设计更改通知

编号：005

<div>设计单位：</div> <div>福建一建集团有限公司</div> <div>工程设计甲级证书编号：A135004919</div> <div>注 本设计更改通知应由有关部门审查合格后方可用于施工</div>	工程名称	梅列区农机公司二期		工程编号	FJYJ-设计-2018-jz008	
	主送单位	三明市盛发房地产开发有限公司		抄送单位	施工图审查单位、监理单位、施工单位	
	更改原因	<div><input type="checkbox"/> 原设计图纸错、漏、碰、缺的更正</div> <div><input type="checkbox"/> 原设计计算的更正</div> <div><input type="checkbox"/> 原构造设计的改进或完善</div> <div><input type="checkbox"/> 其它专业设计人员要求配合更改</div> <div><input checked="" type="checkbox"/> 建设单位要求更改</div> <div><input type="checkbox"/> 施工单位要求更改</div> <div><input type="checkbox"/> 地质条件与原资料有出入造成的修改</div> <div><input type="checkbox"/> 回复审查意见</div> <div><input type="checkbox"/> 施工条件变化</div>		涉及专业	所有专业

地下一层局部平面图 1:100
(变更前)

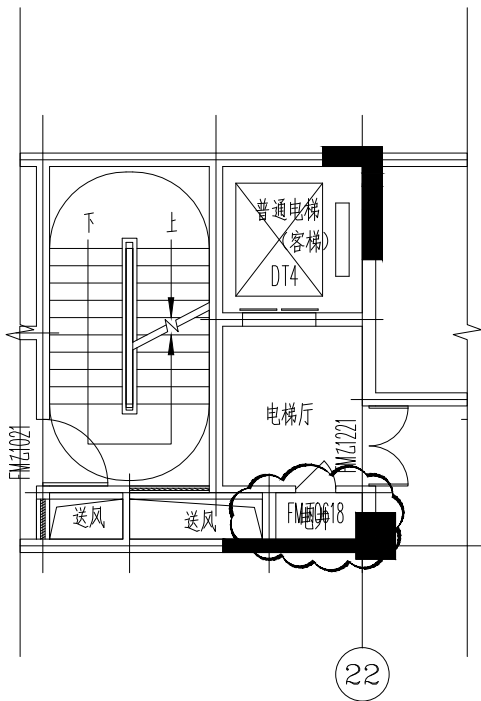
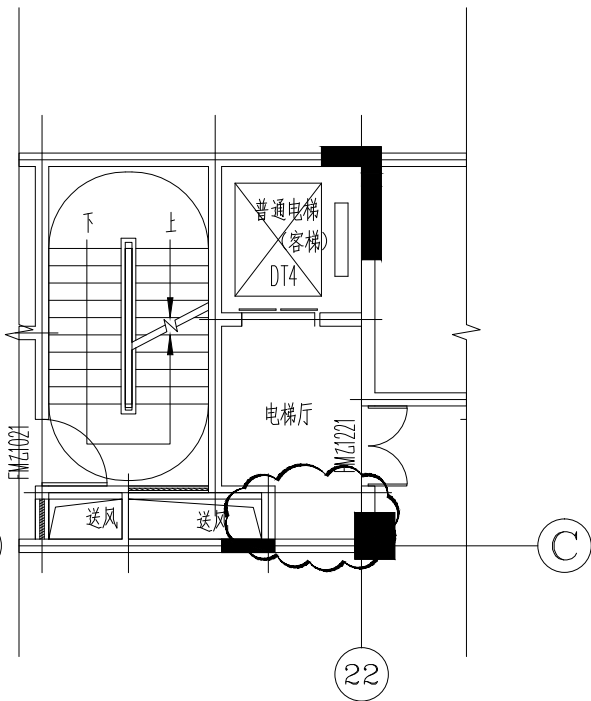
变更事项：地下一层C轴交22轴处电井取消，如下图：

地下一层局部平面图 1:100
(变更前)

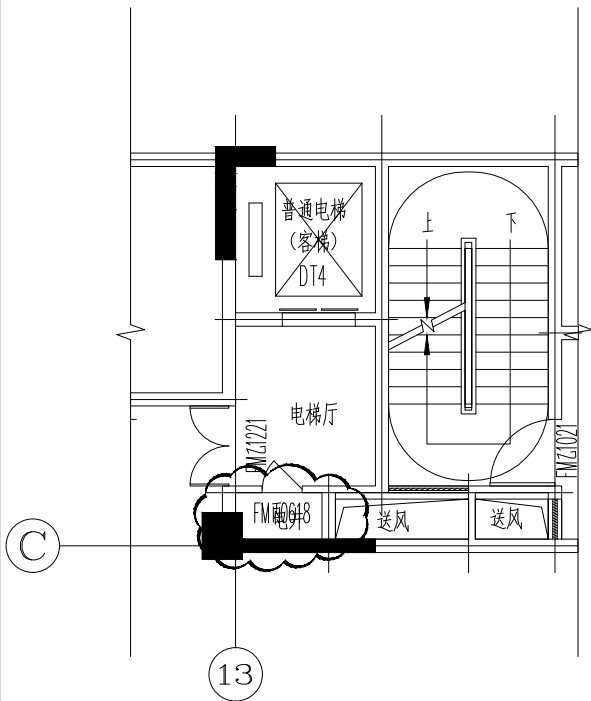
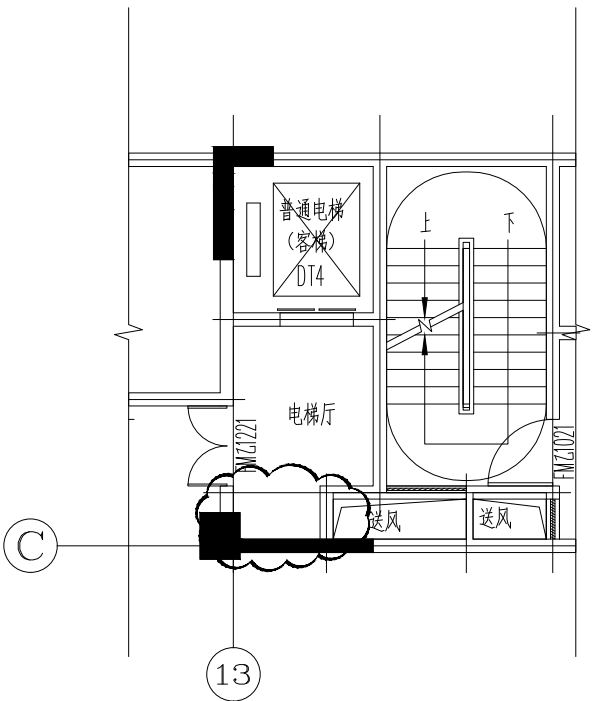
变更事项：地下一层C轴交13轴处电井取消，如下图：

三~十八层局部平面图 1:100

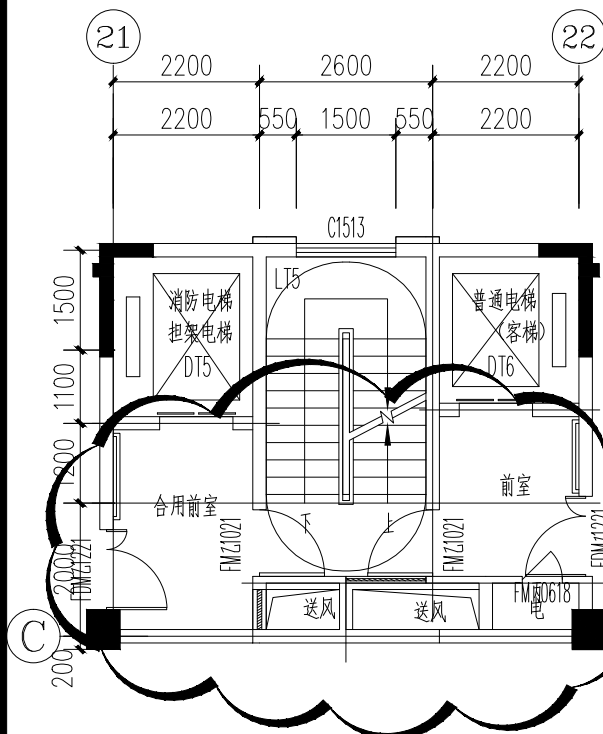
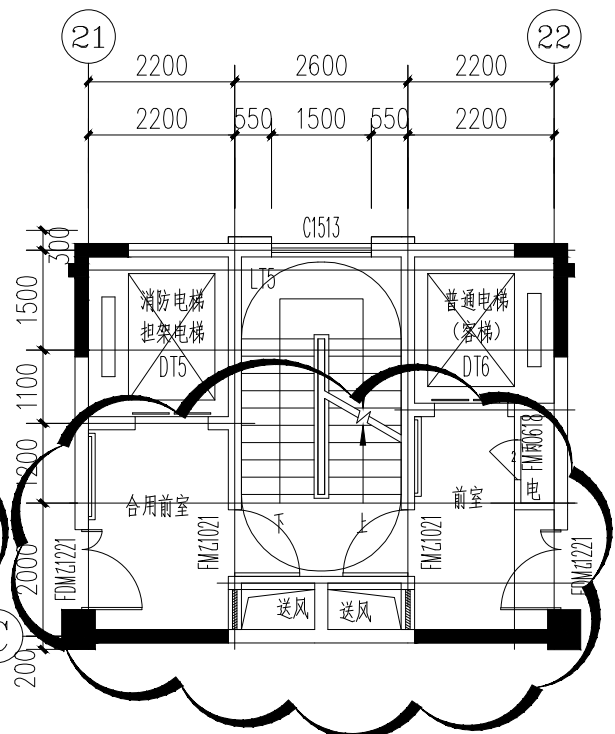
变更事项: 1#楼三~十八层楼梯前室、风井、电井变更, 如下图:

三~十八层局部平面图 1:100

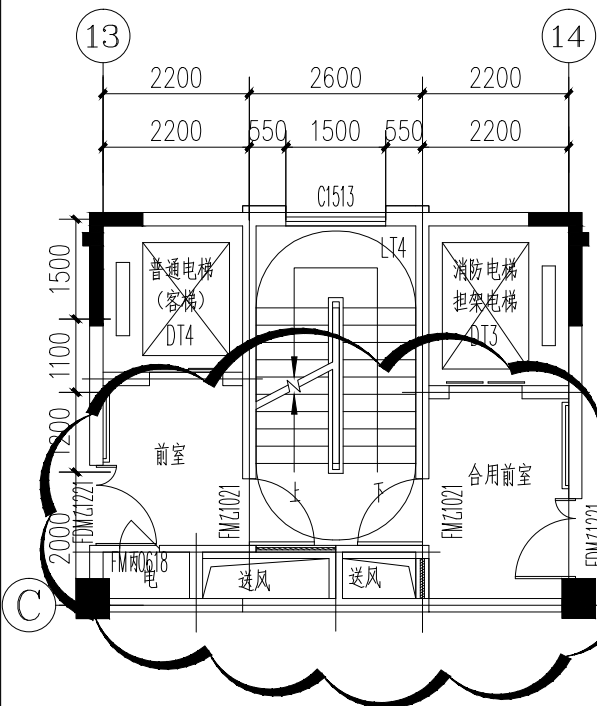
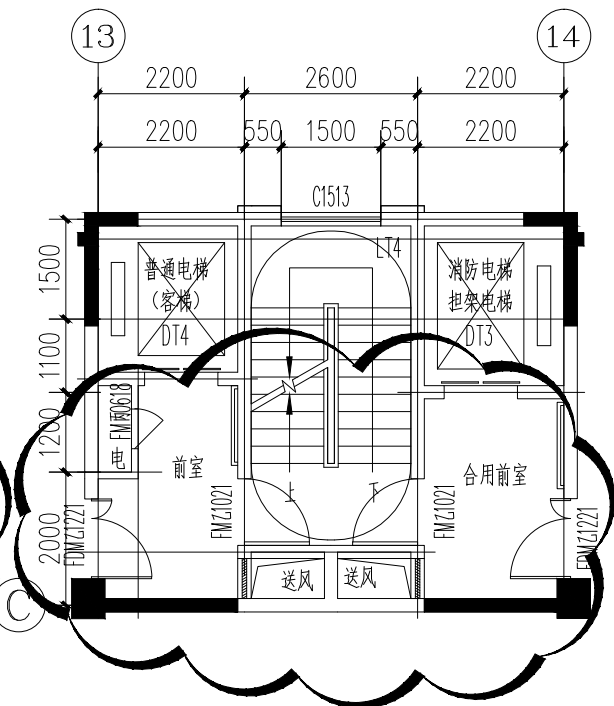
变更事项：2#楼三~十八层楼梯前室、风井、电井变更，如下图：

二层局部平面图 1:100
(变更前)

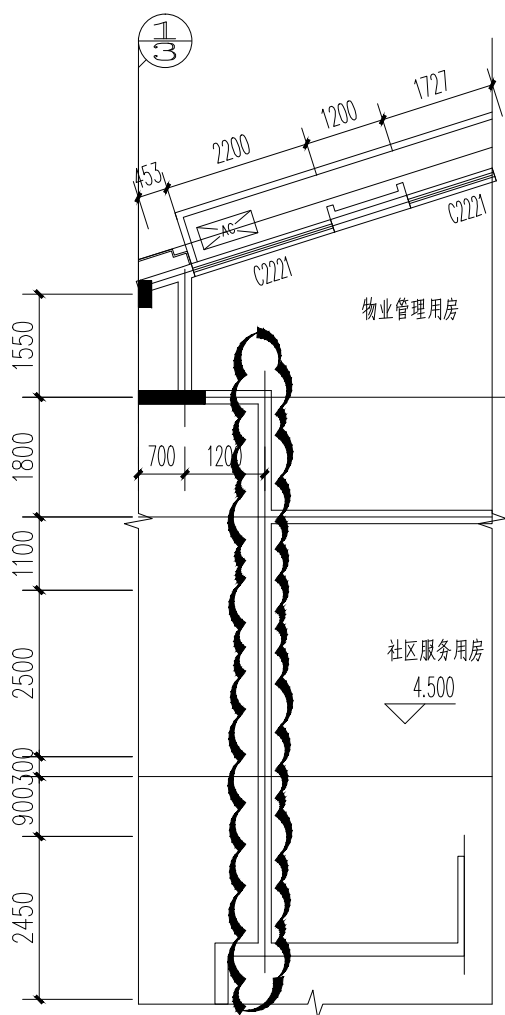
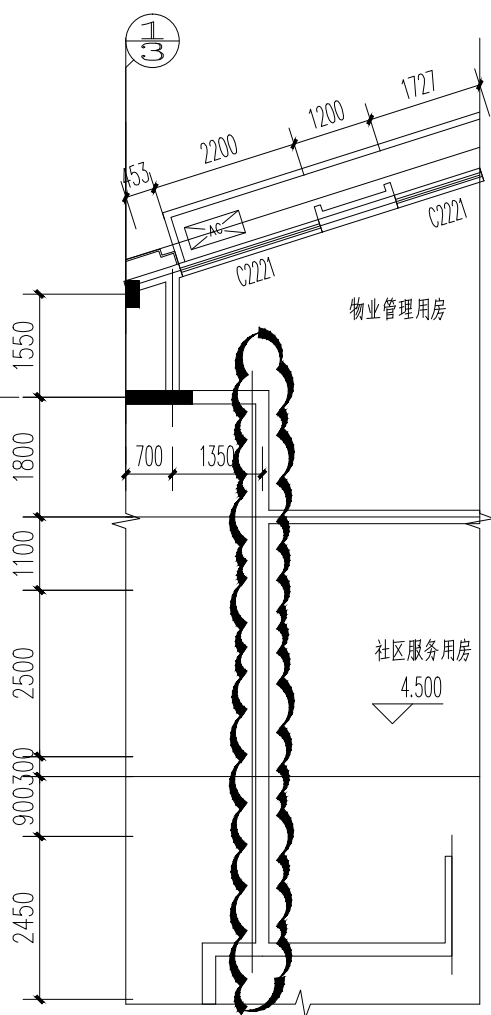
变更事项：二层物业管理与社区用房墙体向右移动15cm，如下图：

一层局部平面图 1:100
(变更前)

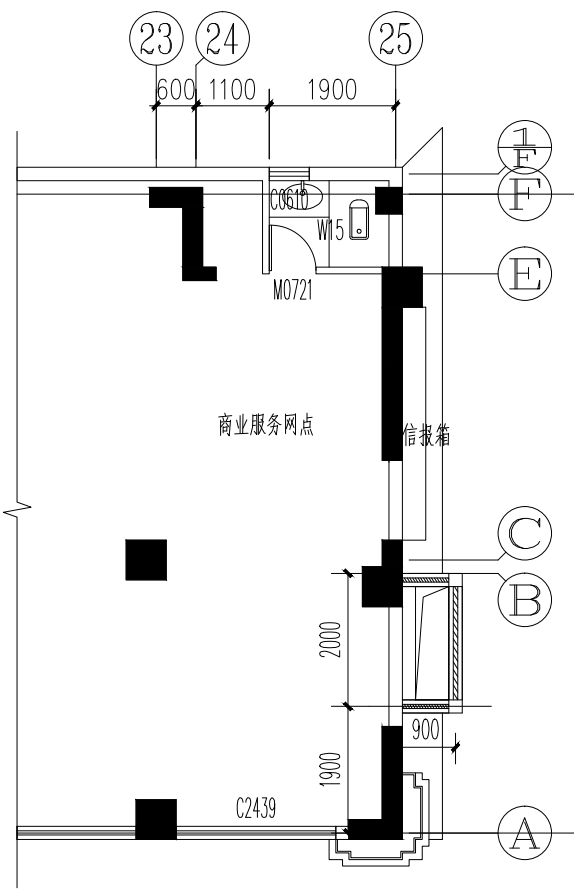
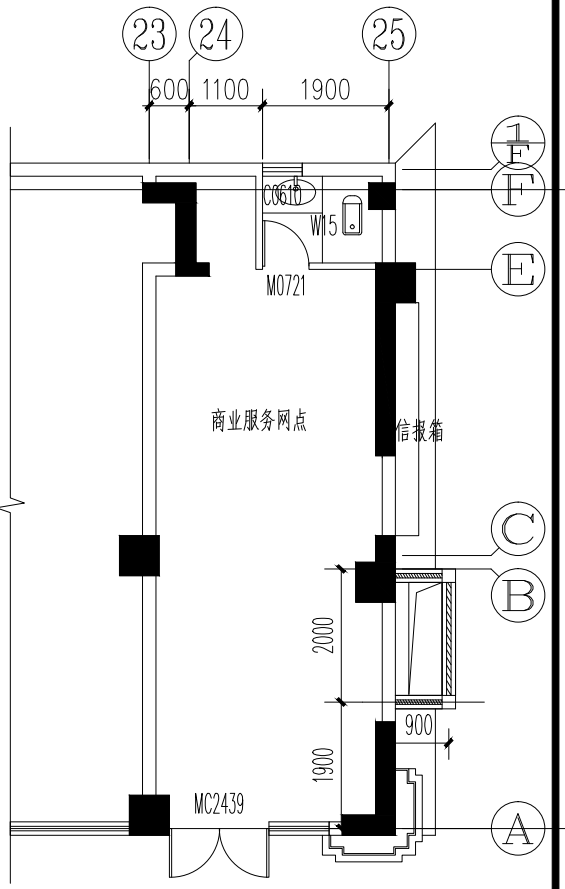
变更事项：22-25交1/F轴增设隔墙，如下图：

一层局部平面图 1:100
(变更前)

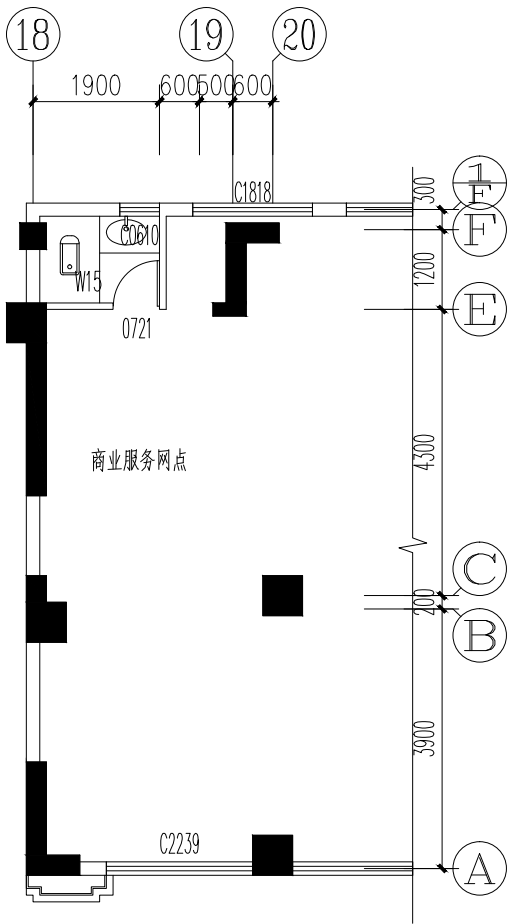
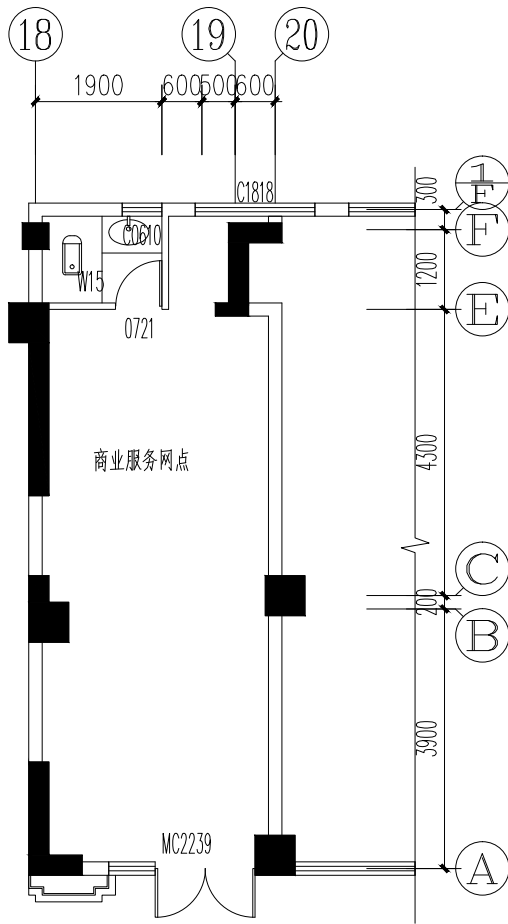
变更事项：18-21交1/F轴增设隔墙，如下图：

一层局部平面图 1:100
(变更前)

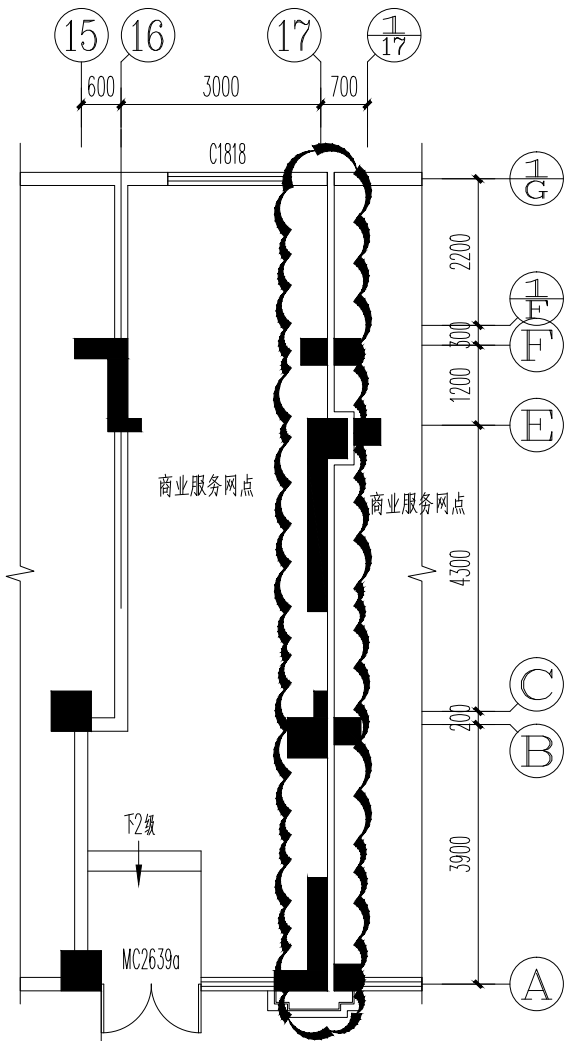
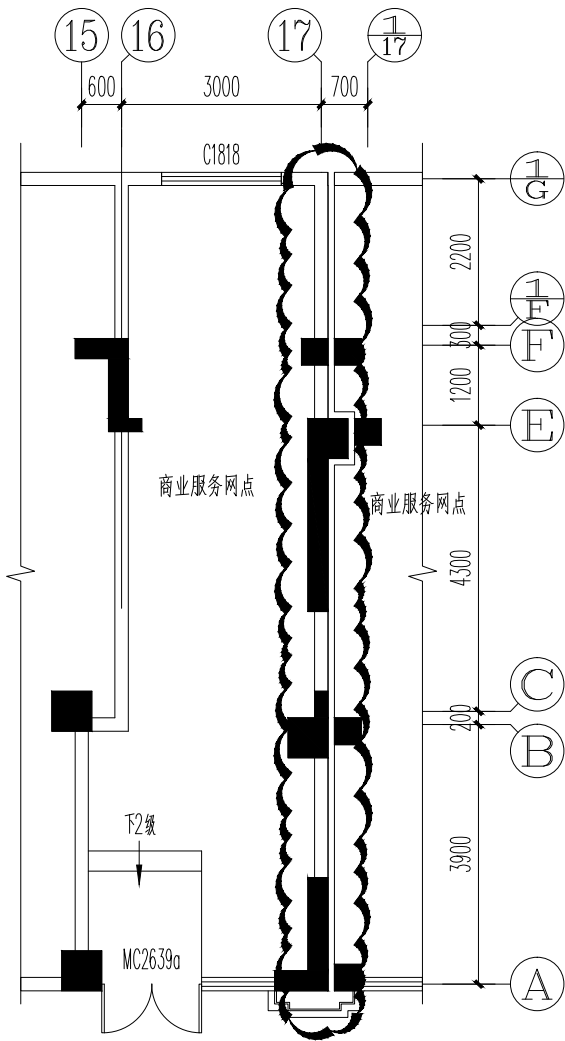
变更事项：14-1/17交1/G轴增设隔墙，如下图：

一层局部平面图 1:100

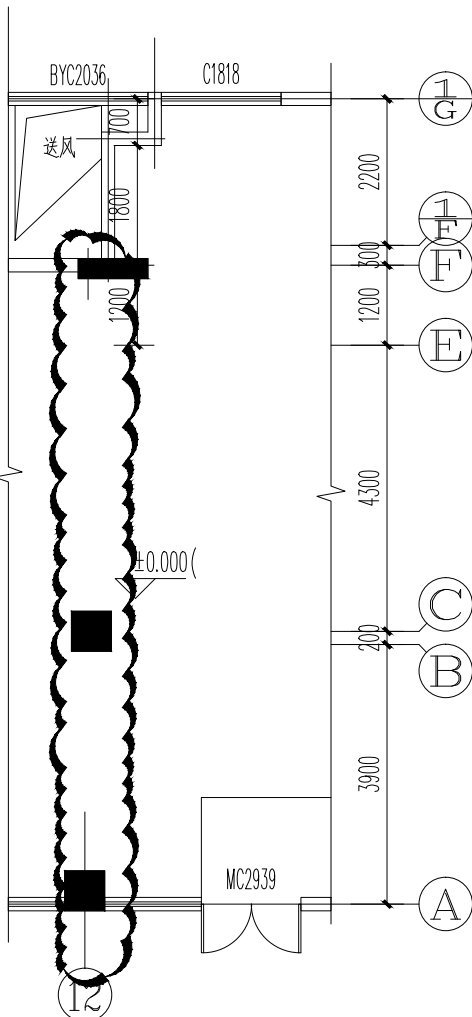
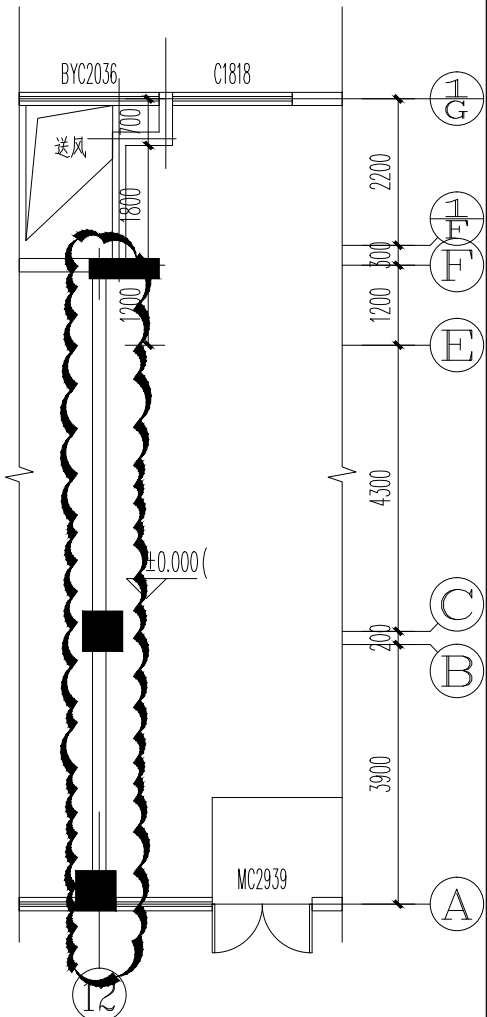
变更事项：9-13交1/G轴增设隔墙，如下图：

一层局部平面图 1:200
(变更前)

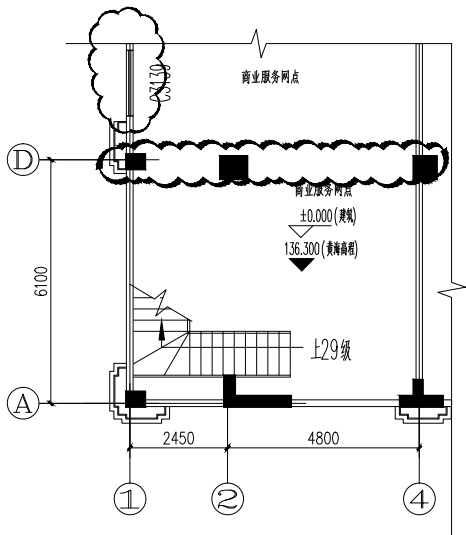
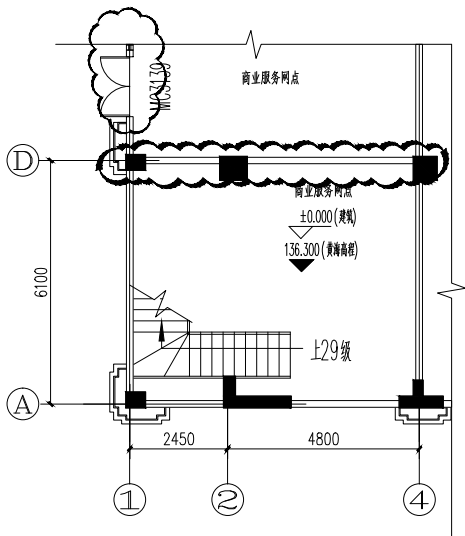
变更事项：1-4交A-G轴商业服务网点增设隔墙,1轴交D轴处窗C3139改门MC3139，如下图：

地下二层局部平面图 1:100

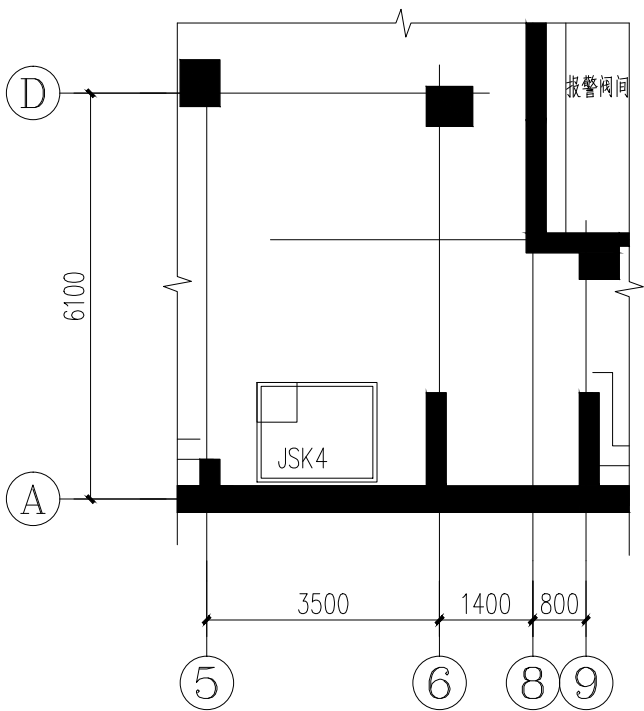
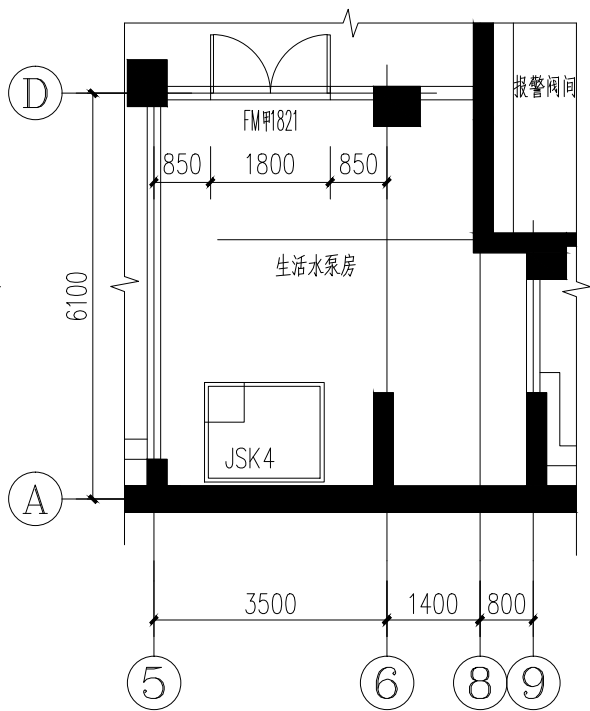
变更事项：根据水厂的要求，地下室二层增设生活水泵房，如下图：

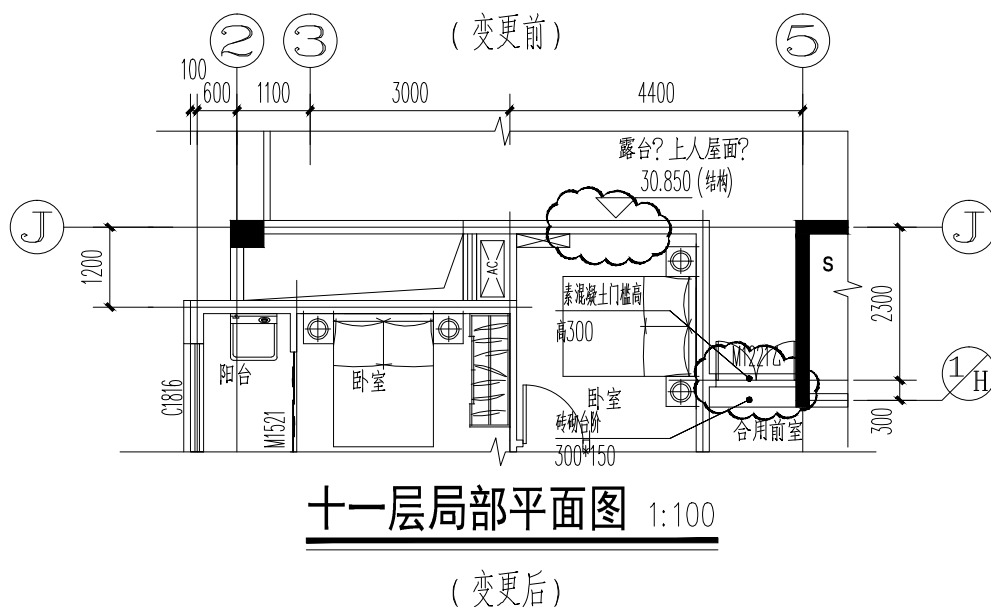
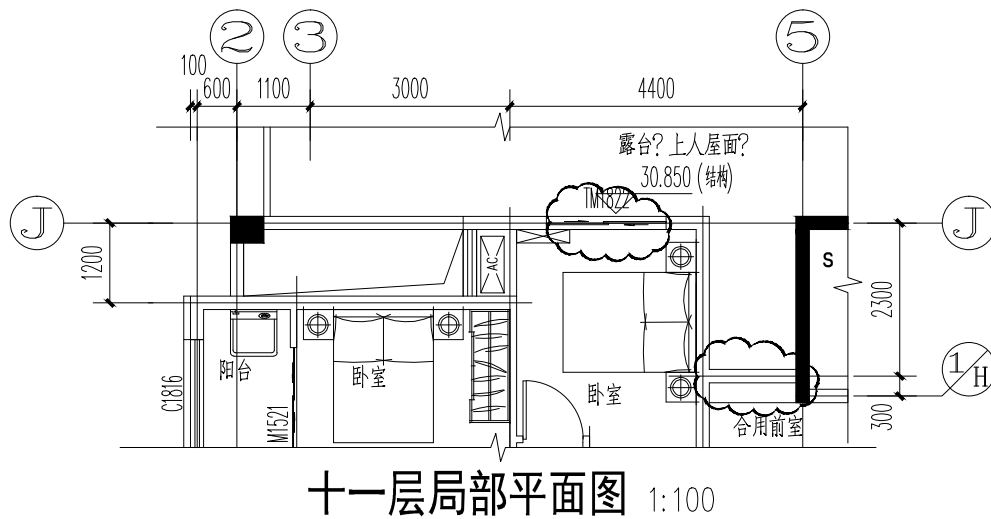
变更事项: 应建设单位三明市盛发房地产开发有限公司要求, 原工程设计施工图纸中建施P-10x十一层平面图中J轴交2-5轴间TM1822取消, 合用前室增加M1221通往露台, 如下图:
